ESCLARECIMENTO DE DÚVIDAS Nº 003/LCLI/2011 – 28/06/2011 CONCORRÊNCIA INTERNACIONAL Nº 009/DALC/SBEG/2011

EXECUÇÃO DAS OBRAS/SERVIÇOS DE ENGENHARIA PARA REFORMA, ADEQUAÇÃO E AMPLIAÇÃO DO TERMINAL DE PASSAGEIROS I DO AEROPORTO INTERNACIONAL EDUARDO GOMES/MANAUS-AM

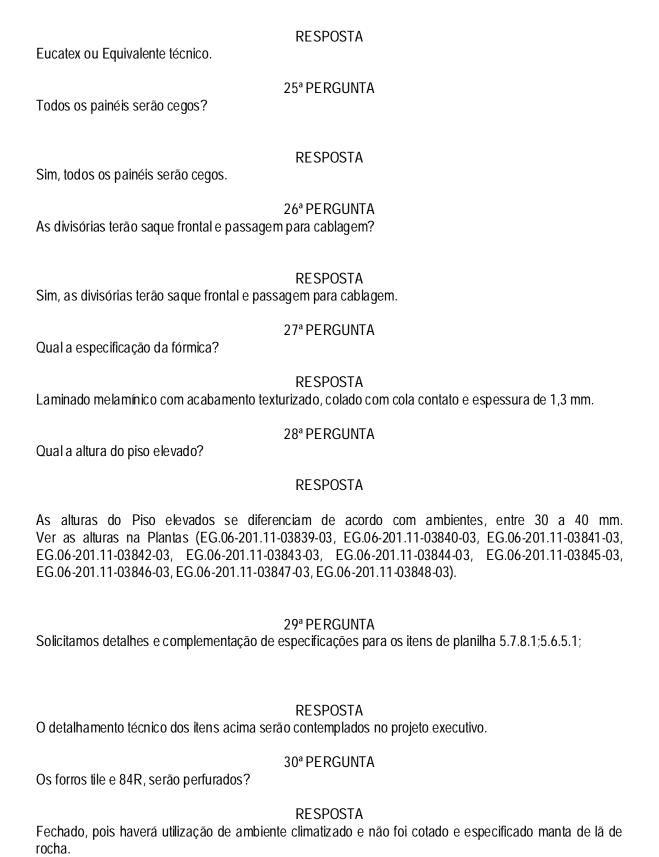
Quais são os tipos de perfis a serem utilizados nos diversos tipos de esquadrias (linhas), qual a cor e acabamento?

As especificações em resumo abaixo:

- Tubos de alumínio 4"x2" esp.: 3mm anodizado natural fosco;
- · Tubos de alumínio 2"x2" esp.: 2mm anodizado natural fosco;
- Tubos de alumínio 152x51 esp.: 3,2mm anodizado natural fosco:
- · Perfis de alumínio da linha 42 anodizado natural fosco:
- · Perfis de alumínio da AL26/27 anodizado natural fosco:
- · Tubos de aço 120x80 esp.: 3mm acab. pintura cinza escuro;
- · Tubos de aço 80x60 esp.: 3mm acab. pintura cinza escuro.
